Věc: Rekonstrukce výpravní budovy v žst. Sokolnice Telnice

Vysvětlení/ změna/ doplnění zadávací dokumentace č. 2

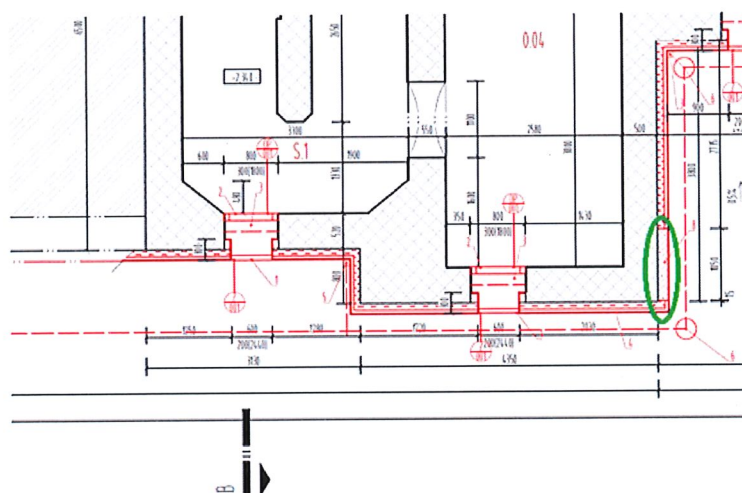
V poskytnuté zadávací dokumentaci u objektu ve stavební části E2.1 ve výkazu výměr u podlahových konstrukcí z betonu C20/25 je uvedeno množství pouze 3,158 m³. Dle výpočtu uvedeného v této tabulce tato hodnota neodpovídá skutečnosti. 10237,3*0,07 dá jinou hodnotu. Jestli se jedná o beton pod nášlapnou vrstvou tak už logicky je ho málo.

63	Podlahy a podlahové konstrukce		
83	631311115	Mazanina z betonu prostého bez zvýšených nároků na prostředí tl. přes 50 do 80 mm tř. C 20/25	M3	3,158
		Mazanina z betonu prostého bez zvýšených nároků na prostředí tl. přes 50 do 80 mm tř. C 20/25		
		10237,60*0,07=2.632 [A]		
		Mezisoučet: A=2.632 [B]		
		B * 1,2Koeficient množství=3.158 [C]

Žádáme zadavatele o vysvětlení a opravu ve výkazu výměr.

Platí výměra 3,158 m3, jedná se o mazaninu v místnosti č. 102. Pro uvedenou místnost dále platí položka číslo 87,90, duplicitní položky číslo 84,88,92 byly zrušeny.

Zateplení obvodového pláště budovy

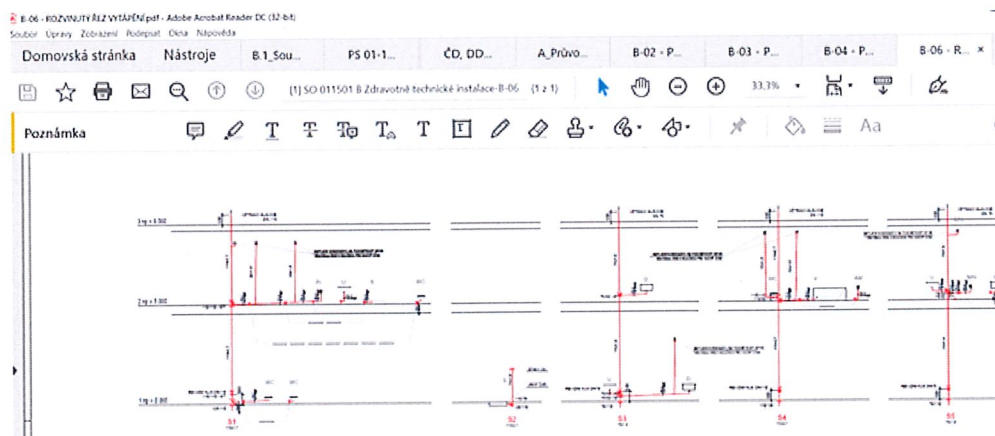
V poskytnuté zadávací dokumentaci u objektu ve stavební části E2.1 ve výkazu výměr u zateplovacího systému ETICS specifikován polystyrén. Ve technické zprávě je u tohoto zateplovacího systému specifikovaná minerální vata.

Veškeré omítky budou otlučeny. Stávající zdivo bude očištěné na cihlu, ostříkané vodou. Na takto vyspravenou omítku bude proveden zateplovací systém z minerální vaty s kolmými vlákny 150 mm ETICS. ETICS musí umožňovat difuzi vodních par! Fasáda bude kopírovat tvar současných říms a další ozdobných prvků. Kotvení zateplovacího bude dle provedeno dle zásad dodaného systémové řešení zateplení. Na fasádě budou v místě kotev použity systémové zátky pro přerušení tepelného mostu. Ostění otvorů bude zatepleno 30-50 mm dle osazení výplní otvorů.

61	622211031	Montáž kontaktního zateplení lepením a mechanickým kotvením z polystyrenových desek na vnější stěny, na podklad betonový nebo z lehčeného betonu, z tvárnice keramických nebo vápenopiskových, tloušťky desek přes 120 do 160 mm dle PD: E.2.11 KZS (pl + dl * š) - otvory (dl * v) pohled severní 490=490.000 [A] - (1.32*2.21*19+1.8*2.62+0.24*1.06*4+0.24*1.76*2+1.8*2.62*2+1.15*1.23*4+1.7*3.57*3)=-95.302 [B] Mezisoučet: A+B=394.698 [C]	M2	1 202,876
----	-----------	---	----	-----------

Žádáme zadavatele o vysvětlení, kterým materiálem se bude zateplovat popřípadě opravu výkazu výměr.

Fasáda se bude zateplovat polystyrenovými deskami EPS, sokl v podzemní části XPS, sokl v nadzemní části minerální vatou.
